工程指示 / 要求簡箋(E.I.)

工程指示編號：EI / 1033 / 19

工程名稱：觀塘裕民坊

工程項目：幕牆生窗頂 膠條開模

編號: 837-sash

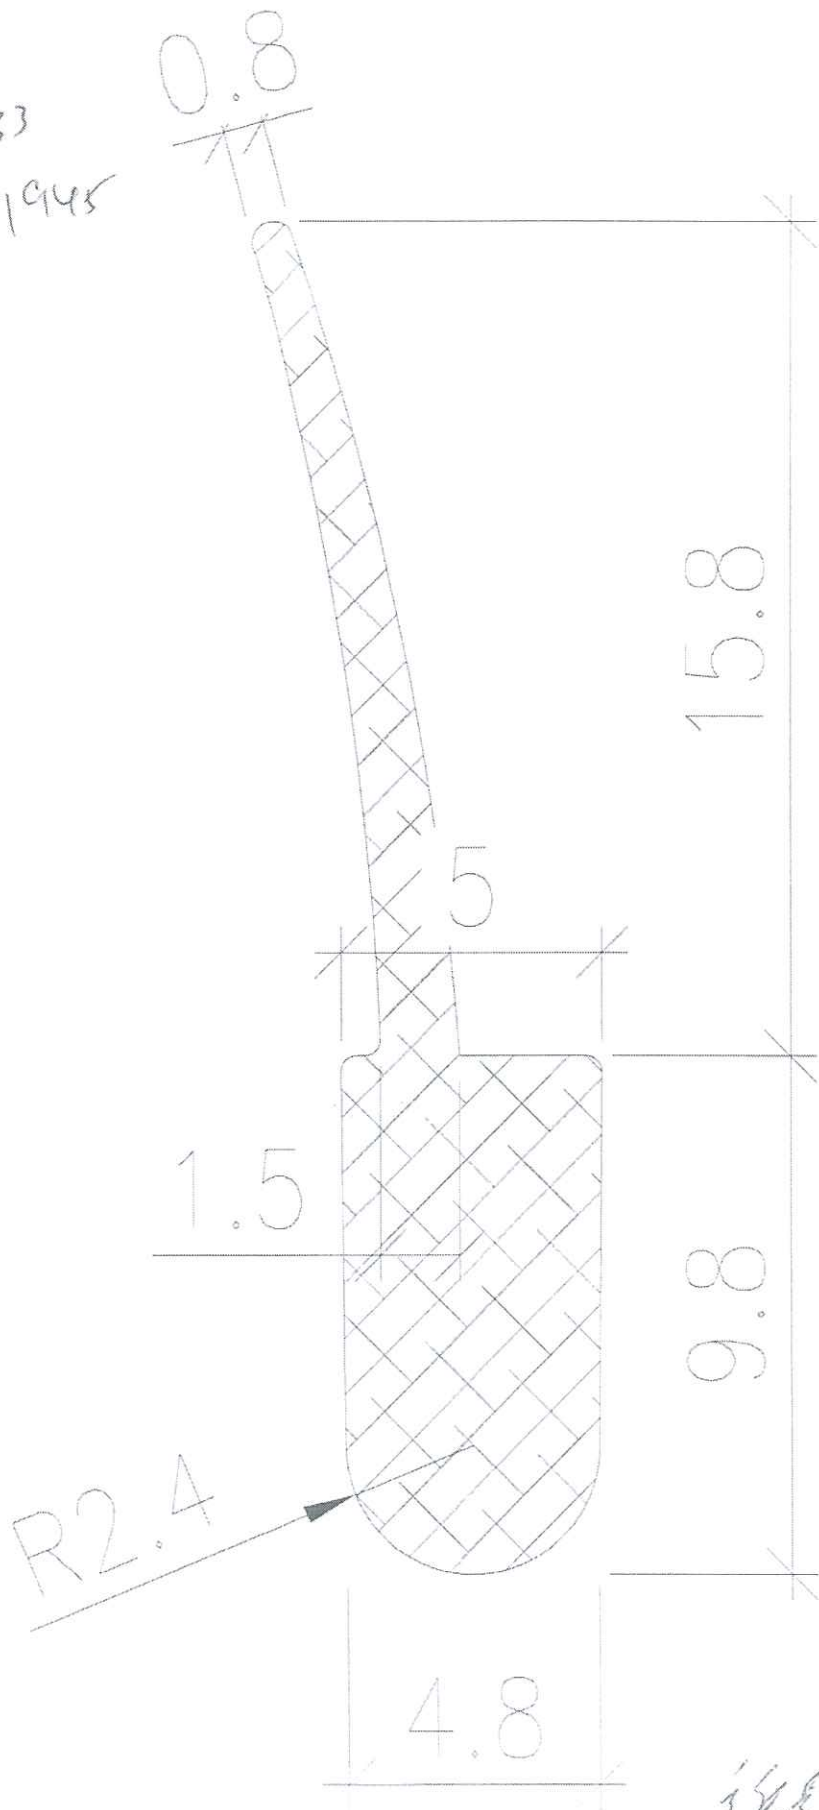
因應試水場生窗漏水問題，生窗頂需要加膠條，作為加多一重防水線，避免直入。A 版: 按供應商回覆沒有 45 硬度膠條，改用 Santoprene 材質，硬度 50±5請按加工圖開模生產此膠條。永林：請計算此膠條 BM。謝謝！請在 2019 / 09 / 27 前完成上列要求。

Santoprene
~~Santoprene~~
~~R44~~
 材料 Santoprene
 硬度 45 50±5
 窗顶用。
